**PREGÃO ELETRÔNICO Nº 0222017**

**NOTA DE ESCLARECIMENTO Nº 3**

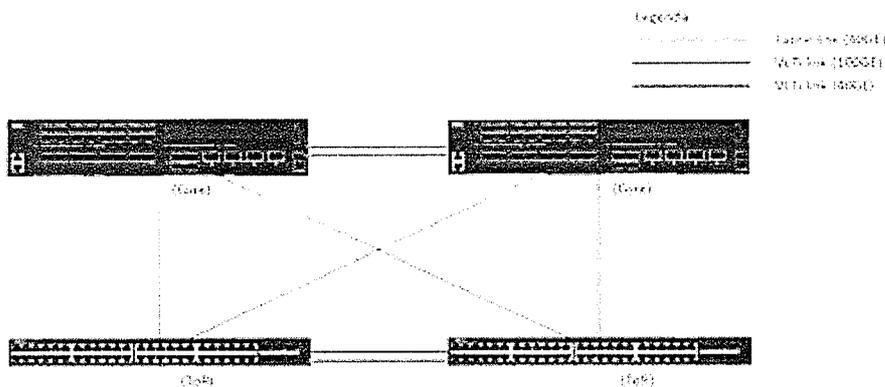
Para atender as demandas deste edital e assumindo uma arquitetura de implementação *Spine/Leaf*, a Service IT Solutions entende que seriam aceitas soluções com uplink de 100GE na camada *Spine* e uplinks de 40GE na camada *Leaf*, com base na seguinte configuração mínima:

- 2x Switches Ethernet Spine (Core) QSFP+/QSFP28 com a seguinte configuração cada

- 2 Módulos de 16 portas QSFP+ de 40 GbE e 12 cabos de breakout 4 x SFP+ de 10 GbE, totalizando 48 portas 10GE SFP+ por Switch, somando 96 portas 10GE SFP+

- Para 2 portas 40GE QSFP+ serão ofertados cabo DAC conforme descrito abaixo nos switches Leaf (ToR).
- Para as demais 18 portas, entende-se que não se faz necessário oferecer portas QSFP+ ou breakout cables para 10GE

- 8 portas QSFP28 de 100 GbE disponíveis, somando 16 portas 100GbE QSFP28 disponíveis, com 2 cabos DAC com QSFP28 100GbE de 30 metros para conectividade entre switches Spine

- 4x QSFP28 DAC 100GbE Breakout 4x25SFP28 3M
- 2x Switches Ethernet Leaf Base-T (ToR) com Uplink QSFP+ com a seguinte configuração cada:
  - 48 Portas 1/10 GE UTP (BaseT), somando 96 portas 10GE UTP disponíveis para uso

- 6 portas QSFP+ 40GE, somando 16 portas 40GbE QSFP+ disponíveis
  - Destas, para apenas 3 entende-se que se faz necessário oferecer portas QSFP+ ou breakout cables para 10GE conforme descrito abaixo

- 2 cabos Twinax 40GE com 5 metros para conectividade entre switches Spine, somando 4 conexões 40GE QSFP+ entre camada Leaf e Spine
  - 1 cabo Twinax 40GE com 5 metros para conectividade entre switches ToR, somando 2 conexões 40GE QSFP+ entre switches de camada Leaf

Nosso entendimento está correto?

**Resposta do Pregoeiro: O número mínimo de portas 100GbE QSFP28 livres após interconexão dos switches está alterado para 16 (dezesesseis) portas. Outras exigências do edital quanto ao número de portas totais e livres, cabos e transceivers serão mantidas.**
